# Útivistarstígur á Kársnesi

– Rýni á valkostum

### Rýni á valkostum um endurbætur á útivistarstíg um sunnanvert Kársnes

Valkostur 3 - Hjólandi um Urðarbraut og Borgarholtsbraut

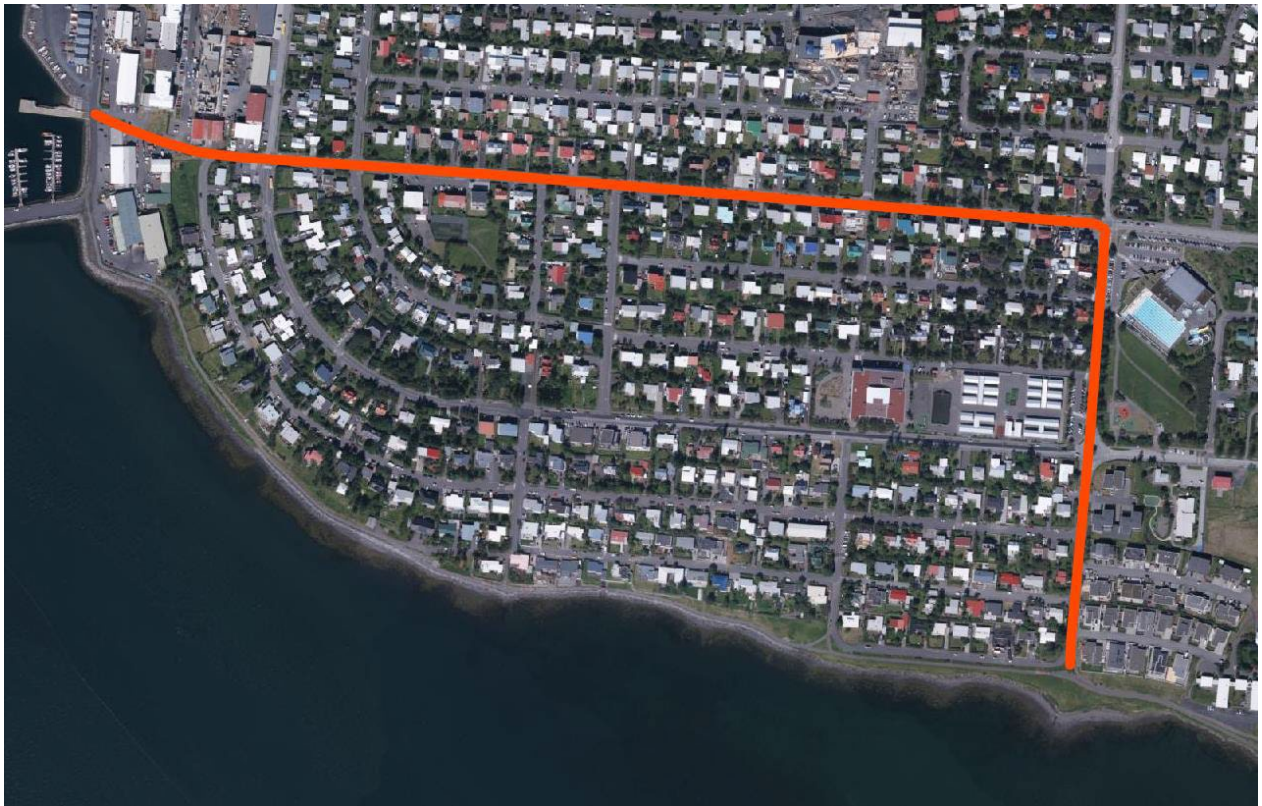
Það er ekki ólíklegt að einhver hjólandi muni hjóla Borgarholtsbrautina en hallinn þar mun virka fráhrindandi á mörg. Þá munu þau sem velja þessa leið að öllum líkindum ekki vera á leið inn í Kópavogsdal eða í Garðabæ eða Hafnarfjörð. Með því að velja þessa leið er bæði verið að velja meiri bratta og enn fremur verið að lengja leiðina um ca 300m.

Bæði hallinn og fjöldi innkeyrsla á leiðinni munu valda því að meginþorri hjólreiðafólks muni velja strandstíginn fram yfir þessa lausn.

Valkostur 3a- hjólaleið um Kópavogsbraut í stað Borgarholtsbrautar.

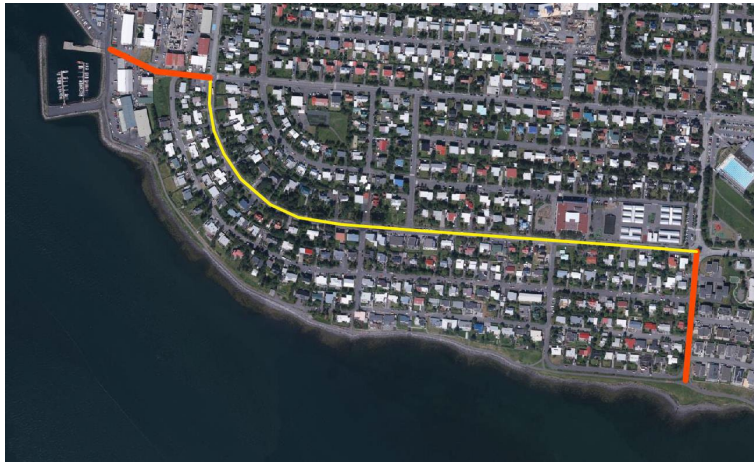
Hér er aftur verið að lengja leiðina um 200 m og senda hjólreiðafólk bæði í meiri halla og í umferð. Allar líkur eru á því að flest muni áfram kjósa strandleiðina.

Þá krefst þessi útfærsla þess að fjöldi bílastæða verði fjarlægð og það mun valda einhverjum núningi milli íbúa og bæjar.

Ef þessi leið verður hins vegar valin eru allar líkur á að hjólreiðafólk muni síður velja að beygja niður Urðarbrautina en kjósa frekar að halda áfram Kópavogsbrautina að enda og niður Kópavogstún til að sameinast þar strandstíg og stíg út í Kópavogsdal, Garðabæ og Hafnarfjörð. Því væri ráðlegt að bæta við stígum út alla Kópavogsbraut ef þessi valkostur verður valinn. (Það er ekki slæmt að hjóla Kópavogsbraut, en fólk kys samt líklega frekar ströndina vegna þeirra gæða sem nálægðin við hafið gefur)

Valkostur 3b – hjólaleið um Þinghólsbraut í stað Borgarholtsbrautar.

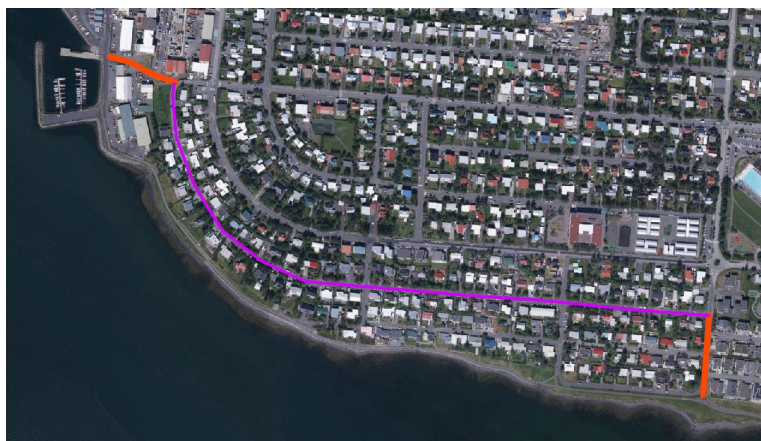
Þinghólsbrautin er róleg íbúagata þar sem er talsverður hliðarhalli og einkennist gatan af stoðveggjum til norðurs og innkeyrslum í bílastæði til suðurs. Það verður miklum vandkvæðum bundið að skapa þar hjólavænt umhverfi. Bæði þarf að fjarlægja talsvert magn bílastæða og hjólreiðafólki mun stafa hætta af inn og útkeyrslum sem eru eftir allri götunni í sína hvora áttina.

*Þessi valkostur og tilbrigði hans er ekki líklegur til að ná því markmiði að aðgreinda strauma hjólandi og gangandi. Miklar líkur eru að stór hluti hjólandi haldi sig við strandstíginn sem ætlaður er gangandi.*

Valkostur 4 – hjólandi beint um Sunnubraut að hluta

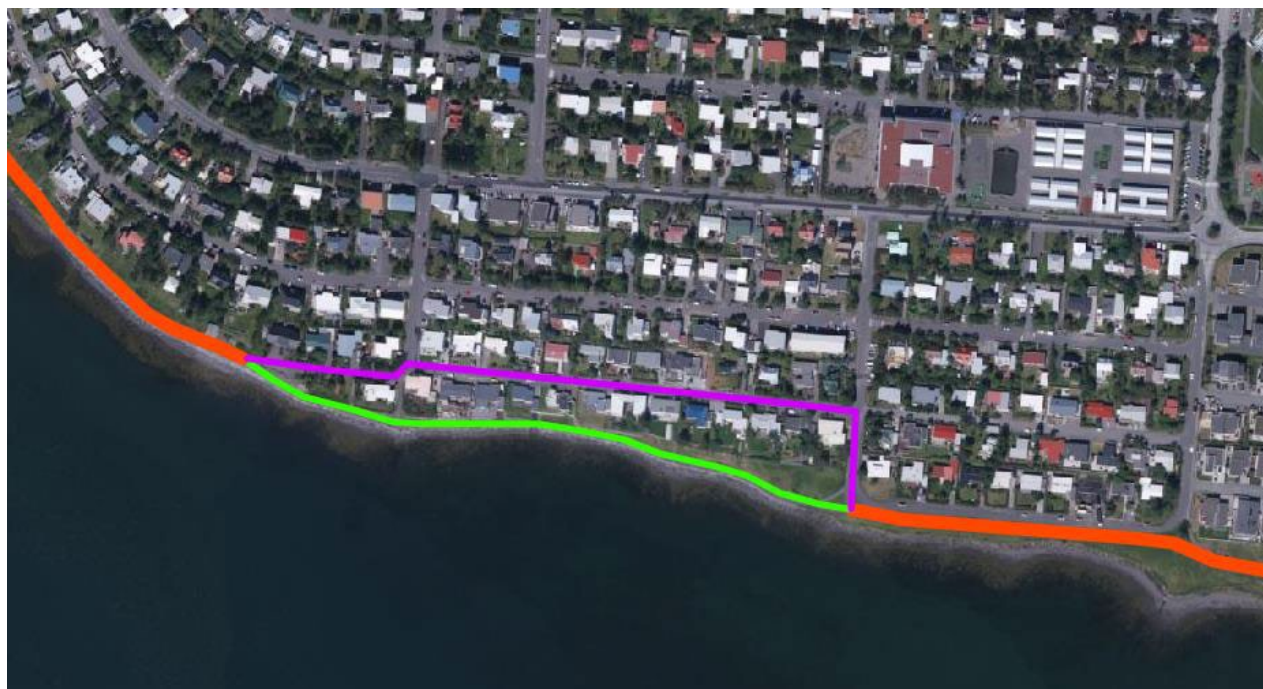
Þessi leið gæti virst góð ef hjólandi eru á leið í austurátt en allar líkur eru á því að flest ef ekki öll myndu velja að halda áfram meðfram ströndinni í leið til vesturs.

Að beina hjólandi þessa leið virðist mjög ónáttúrulegt í flæðinu. Sunnubrautin er vissulega róleg gata en það þyrfti þó umtalsverðar breytingar á henni til að hún gæti talist góð hjólagata. 90 gráðu beygjur eru þá alltaf fráhrindandi sér í lagi þar sem strandleiðin liggur beinast við. Þá er viss áhættupunktur við gatnamót Kópavara og Sunnubrautar þar sem er hlykkur á götunni og akandi munu upplifa ákveðin forgang.

*Þessi valkostur er ekki líklegur til að ná því markmiði að aðgreina strauma hjólandi og gangandi. Miklar líkur eru að stór hluti hjólandi haldi sig við strandstíginn sem ætlaður er gangandi.*

Valkostur 5 – stígar sameinast á 300 m kafla.

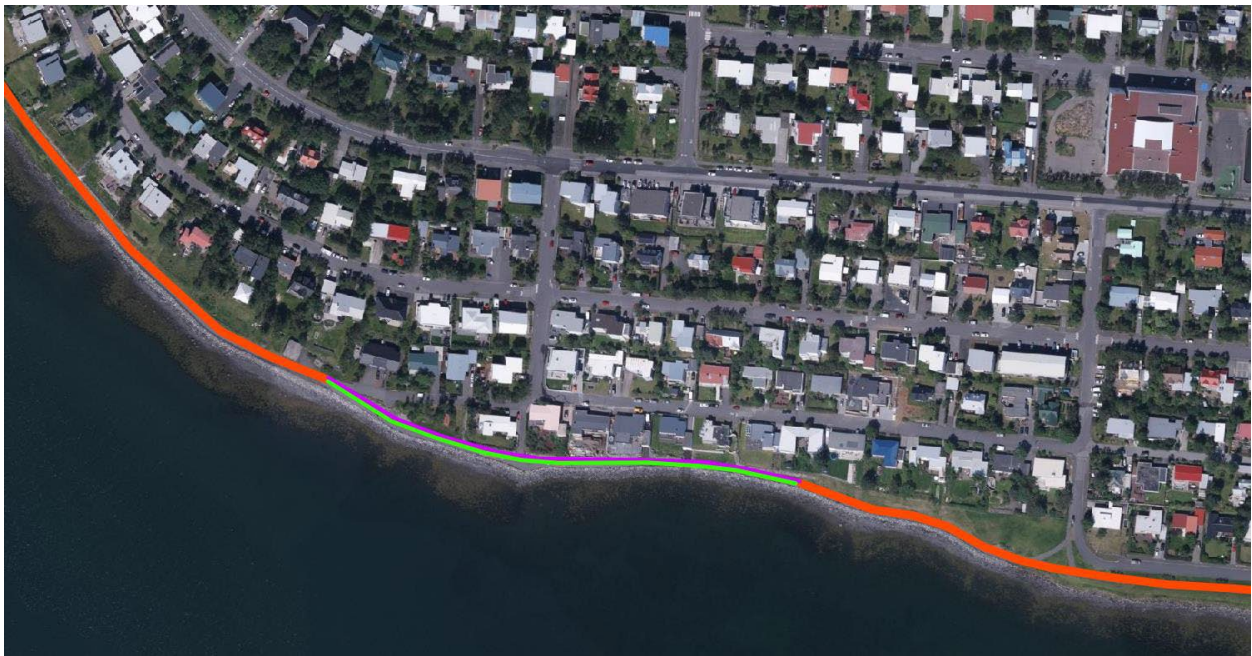
Þessi valkostur er einhverskonar millilending á valkosti 2. Það gæti hins vegar reynst erfitt að stilla hraða hjóla og gönguhraða á þessum litla kafla og því væri alltaf betra að stígurinn haldist tvöfaldaður alla leið. Ekki er ráðlagt að gera yfirborð ójafnt en það getur skapað fallhættu sér í lagi fyrir þau sem ferðast á rafhlaupahjólum.
